Działając na podstawie przepisu art. 38 ust. 1 w zw. z ust. 1b oraz art. 38 ust. 1a ustawy z dnia 29 stycznia 2004 roku Prawo zamówień publicznych (tj.: Dz. U. z 2017 r., poz. 1579 ze zm., dalej: „Pzp”) Zamawiający udziela wyjaśnień i zmienia treść SIWZ w postępowaniu prowadzonym w trybie przetargu nieograniczonego o udzielenie zamówienia pn.: „*Nowa jakość Teatru – przebudowa i modernizacja Teatru im. Jana Kochanowskiego w Opolu na cele kulturalne i edukacyjne – wykonanie*” nr SZP-26-1/2018:

Pytanie 1 z dnia 26.09.2018

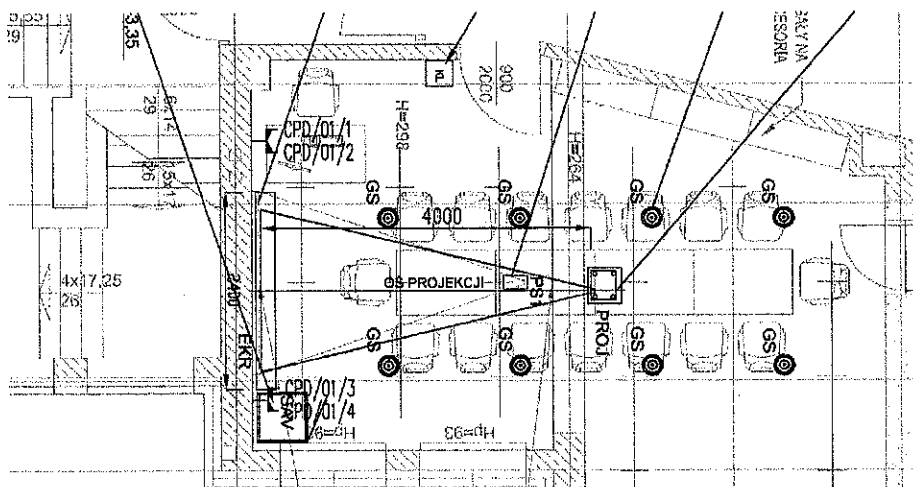
W odpowiedzi na pytanie nr 21 pkt 1 Państwo przedstawicie minimalne parametry projektora multimedialnego, chcemy zauważyć, że wskazane parametry nie dotyczą projektora multimedialnego tylko jakiegoś innego urządzenia.

Czy dopuścicie Państwo projektor o parametrach minimalnych:

- Rozdzielczość - 1920 x 1080 (Full HD)
- Jasność - 5000 lumenów ANSI
- Kontrast - 6000:1
- Proporcje obrazu - 16:9

Odpowiedź: Zamawiający informuje, że w odpowiedziach z dnia 26.09.2018 r. (na pytanie 21 pkt. 1) Zamawiający nie określał minimalnych parametrów projektora. Jednocześnie Zamawiający odpowiada, że akceptuje i dopuszcza projektor o zaproponowanych przez wykonawcę parametrach minimalnych, pod warunkiem, że pozostałe parametry wybranego projektora multimedialnego, będą pozwalały na montaż zgodny z projektem (m.in. montaż w odległości wskazanej w dokumentacji projektowej od ekranu projekcyjnego).
